Architekturforum Augsburg e.V.

Falscher Fugenverlauf am Fuggerplatz

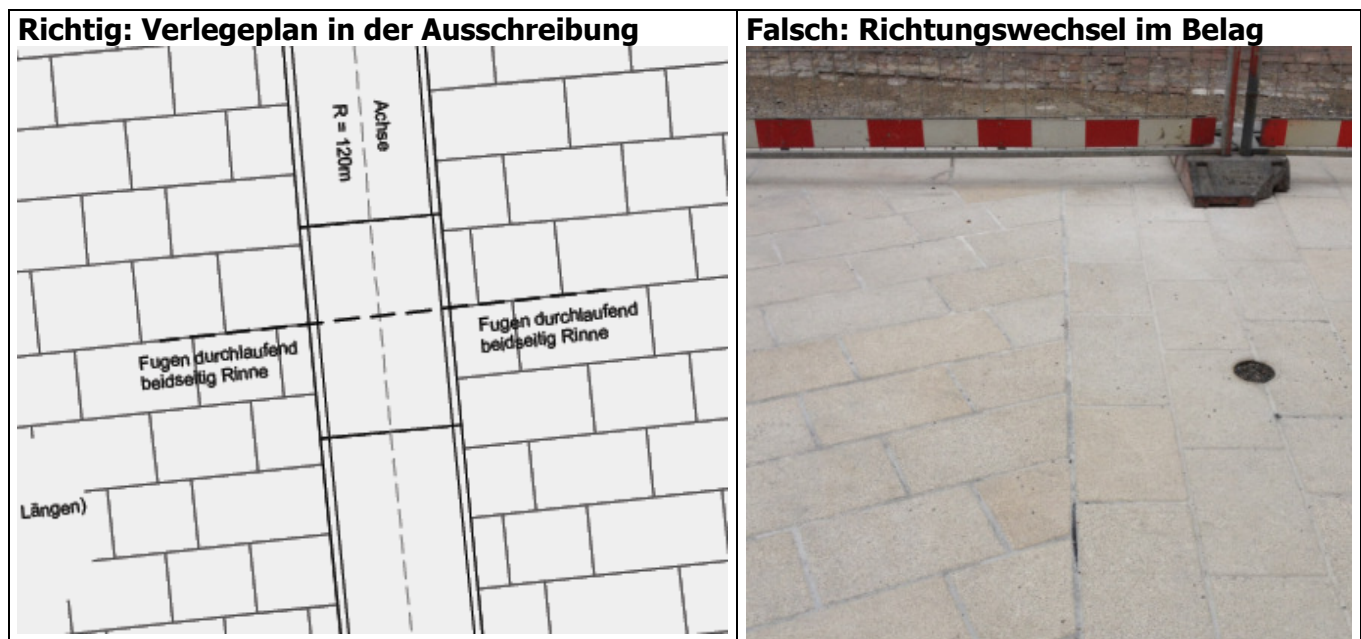
Was hierzu auffällt ist die **Ausbildung des Fugenverlaufs vor S&L am Fuggerplatz**, der nach Ausschreibung „**senkrecht zur Rinne**“ gerichtet sein sollte. Diese Ausführung hat nicht nur gestalterische Gründe, sondern dient auch der schnelleren Entwässerung der Fläche in den Fugen und verhindert Stauwasser auf den Platten, welches im Winter zu **gefährlicher Glatteisbildung führt**.

Völlig ungewöhnlich und eigentlich falsch ist der Richtungswechsel der Fuge mitten in der Fläche. **Das kann so nicht gewollt sein!** Wo bleibt die **Bauleitung**, die solche groben Abweichungen von Planung und Ausschreibung reklamiert?

Breiten ggf. zu tauschen. Die Durchgängigkeit des Fugenverlaufes in den einzelnen Straßenabschnitten und Teilflächen seitlich der Mittel-Entwässerungsrinne ist einzuhalten. Der Anschluss an die Entwässerungsrinne ist rechtwinklig auszubilden.
